Znak: PŚP.271.15.2018

Dotyczy przetargu nieograniczonego: „Budowa ścieżki rowerowej łączącej Miasto Iława z miejscowością Kamień Mały na terenie Gminy Iława”

W odpowiedzi na zapytania wykonawców, zgodnie z art. 38 ust. 2 ustawy z dnia 29 stycznia 2004 r. – Prawo zamówień publicznych (Jednolity tekst: Dz. U. z 2017 r. poz. 1579 z późn. zm.) podaję poniżej pytania wraz z odpowiedziami:

PROFIL PODŁUŻNY SCHODÓW TERENOWYCH

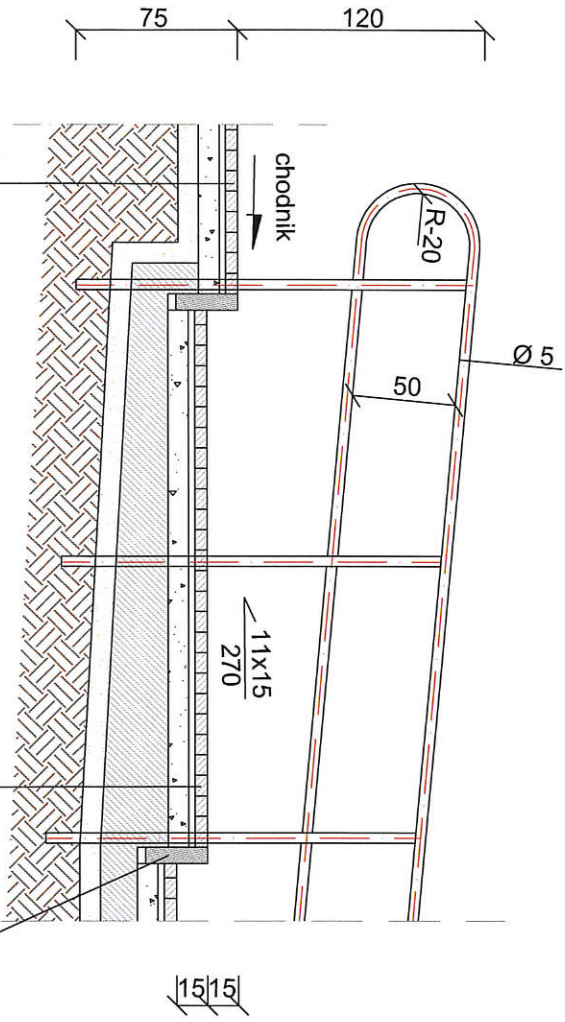
Pytanie 6: Prosimy o załączenie szczegółu schodów terenowych w km 1+310.

Odpowiedź: **Szczegół schodów terenowych w załączeniu.**
